RESOLUCIÓN METROPOLITANA N° S.A. 000735
18 JUN. 2014

"Por medio de la cual se niega una autorización de aprovechamiento de árboles aislados y se adoptan otras decisiones"

CM-05-08-16439

Foto 1. Área de intervención

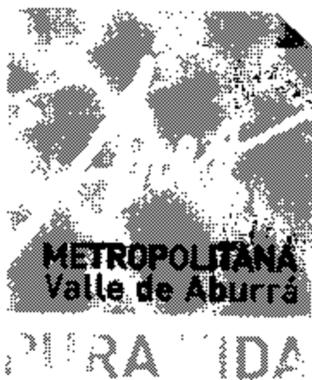
- Los catorce (14) individuos solicitados para intervención se localizan en espacio público, zona verde del andén sobre la calle 6 sur, los cuales pertenecen a la especie Majagua (*Hibiscus tiliaceus*) (ver foto 1).
- Los individuos solicitados para intervención son individuos adultos, localizados bajo cables aéreos, lo que ha generado la poda frecuente de sus copas, afectado el desarrollo normal de éstas con malformación de la estructura de la copa (2 a 4).
- De acuerdo a los diseños presentados por el usuario, en planos anexos a la solicitud, no todo los individuos solicitados para tala interfieren con el proyecto, en relación con la generación de piso duro, no se indica cuáles de ellos se requieren retirar para la instalación del mobiliario. Los demás individuos arbóreos se solicitan por renovación de material vegetal.

Se solicita la intervención con tala de los catorce (14) individuos que se localizan en la zona verde contigua al andén, por su interferencia con la ampliación del andén (de zona verde pasa a piso duro) y por renovación del componente arbóreo. No se informa cuáles interfieren con la ampliación y amoblamiento y cuales por renovación de material vegetal.

En la propuesta de remodelación y ampliación del andén de la Calle 6 sur, se puede incorporar en los diseños aquellos individuos que presentan buenas condiciones estructurales, aprovechando la sombra que generan sus copas, las cuales para el propósito que se tiene en el proyecto de generar áreas en piso duro para instalación de amoblamiento urbano, serían beneficiosas para por la regulación de la temperatura, generando frescura.

No se considera viable la renovación del material vegetal por individuos de menor porte, que no ofertaran los mismos beneficios ambientales que los actuales; el impacto visual y paisajístico sería alto al talar catorce (14) individuos de porte medio para ser cambiados por individuos de porte bajo, sin demeritar el impacto que se tendría sobre la fauna del sector.

- Requerir al usuario para que incorpore en la propuesta de ampliación y remodelación del andén de la Calle 6sur, en el Centro Comercial Oviedo los individuos arbóreos de especies Majagua (*Hibiscus tiliaceus*) que actualmente se encuentran establecidos en espacio público, así como los planos de la nueva propuesta avalada por el Departamento Administrativo de Planeación, y la Subsecretaría de Espacio Público, para dar continuidad a la solicitud.
- Presentar una propuesta de compensación en la que se identifiquen las especies a establecer y su porcentaje de participación, así como el sitio probable de siembra.
